改善箇所説明図

アクセルペダル

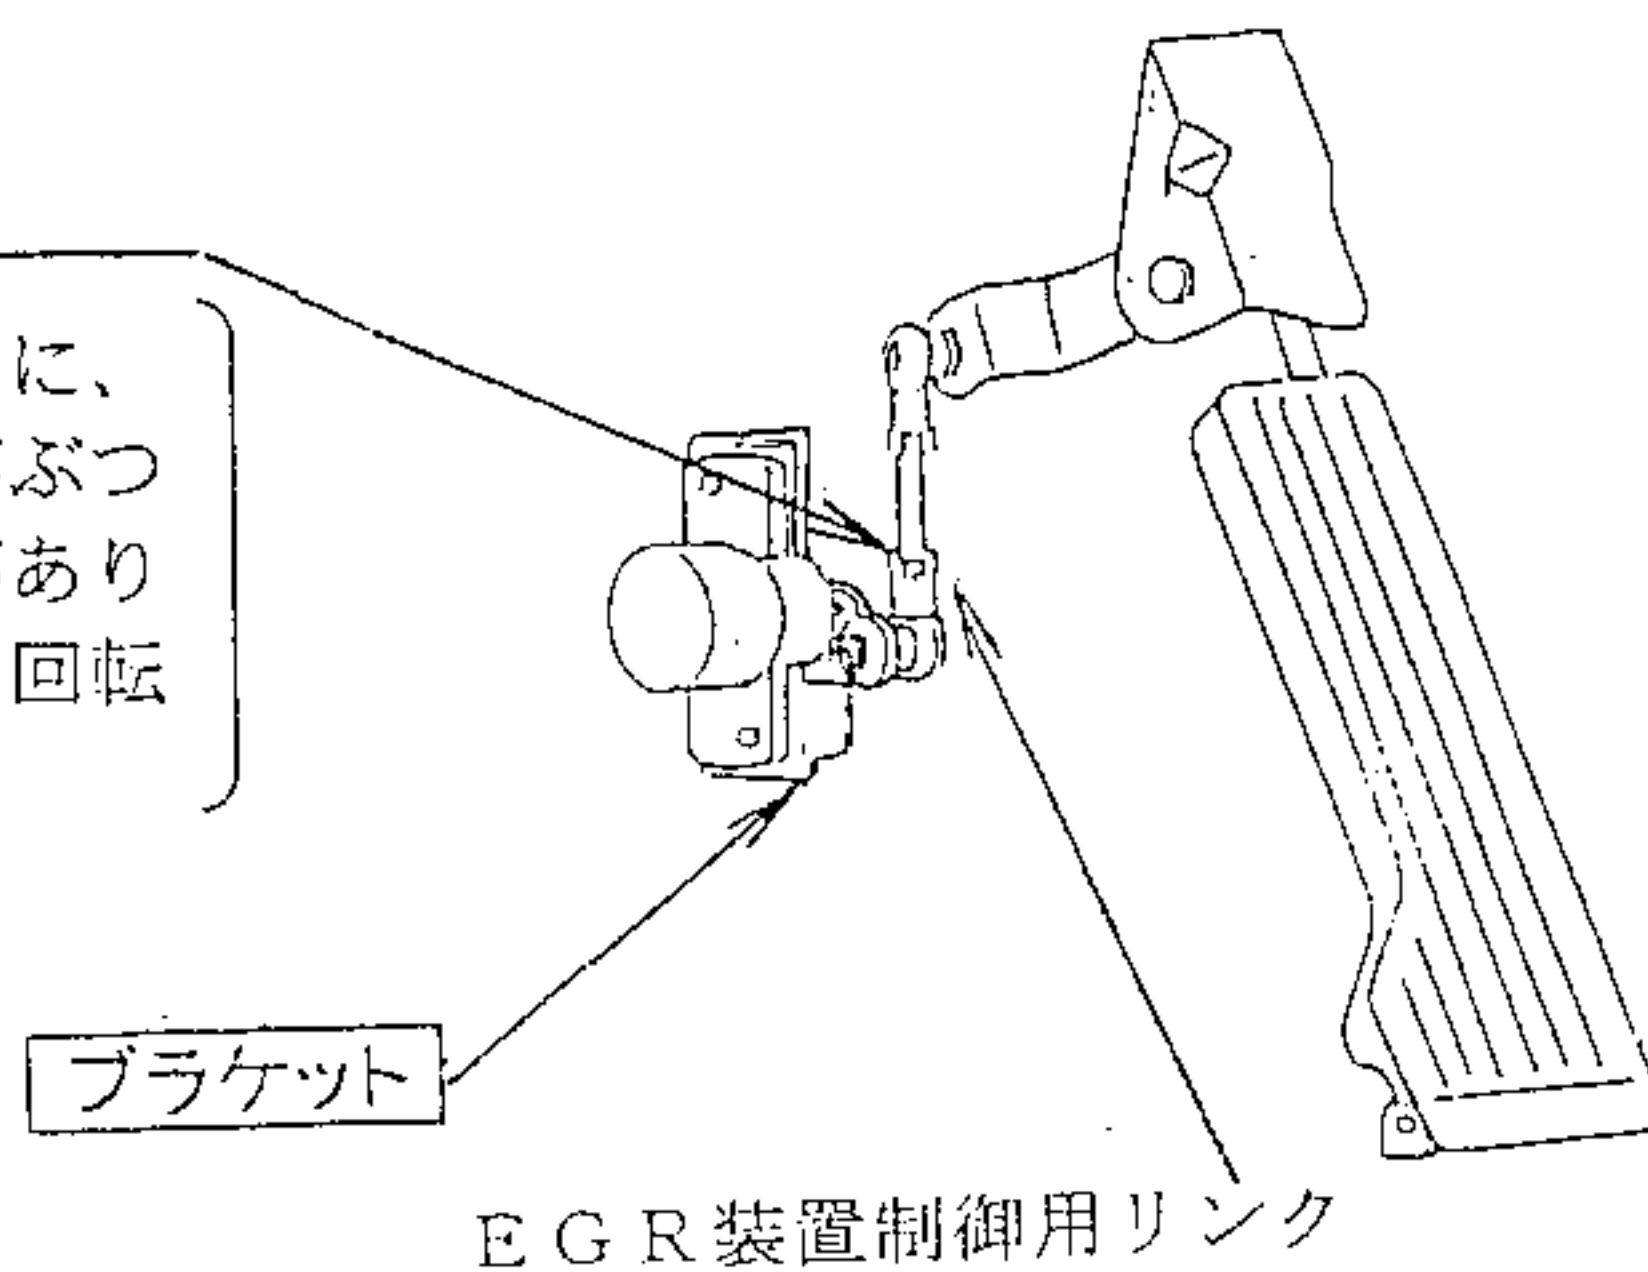
加速装置において、アクセルペダルを全開状態で走行中に、同装置に装着されているEGR装置制御用リンク部に足がぶつかって、当該リンク部が正規の位置に戻らなくなることがあり、最悪の場合、アクセルペダルから足を離しても原動機の回転が下がらなくなるおそれがある。

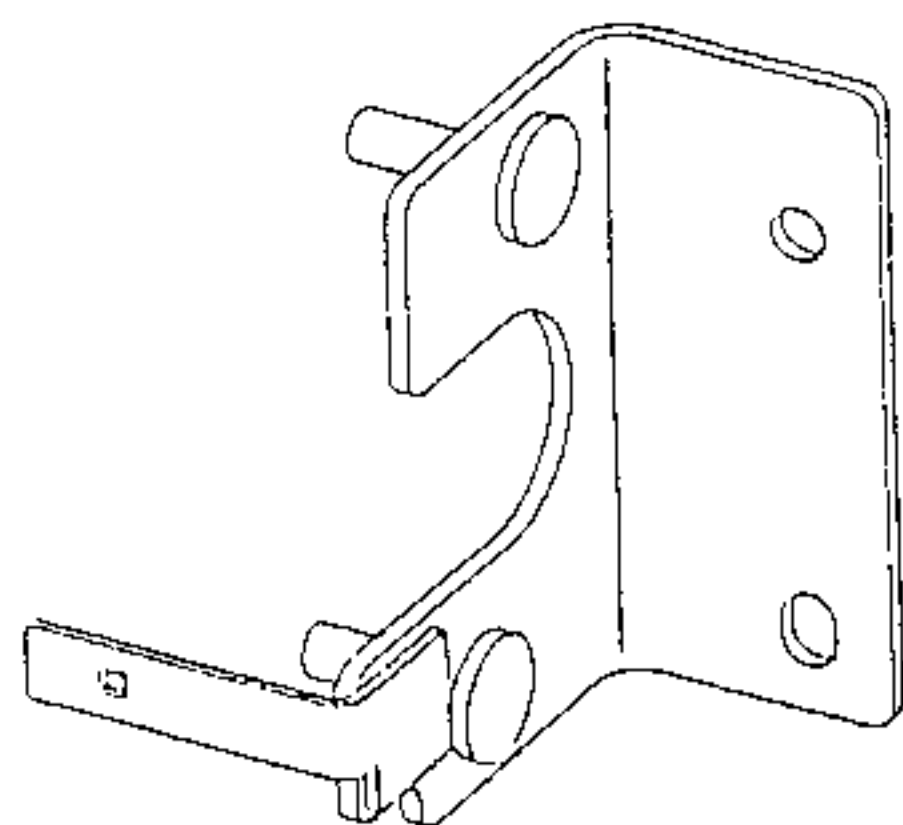
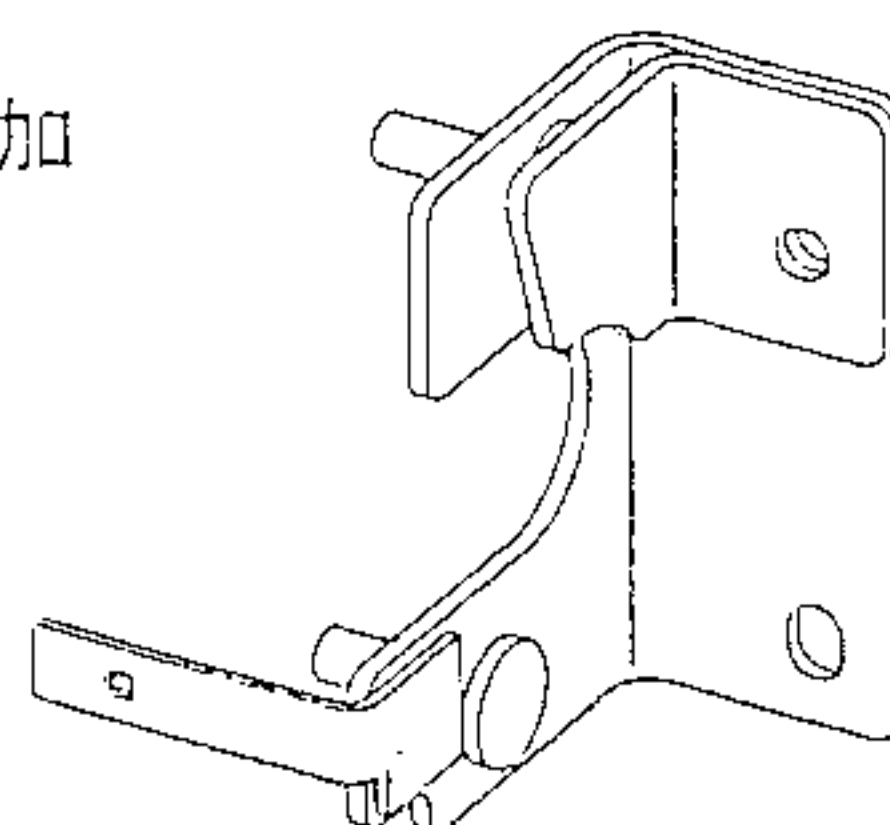
基準不適合発生箇所

ストッパ
プレート追加

全車両、当該リンク部が反転しないようストッパー付ブラケットと交換する。

識別：黄色ペイントをネームプレート右下のビス頭部に塗布する。
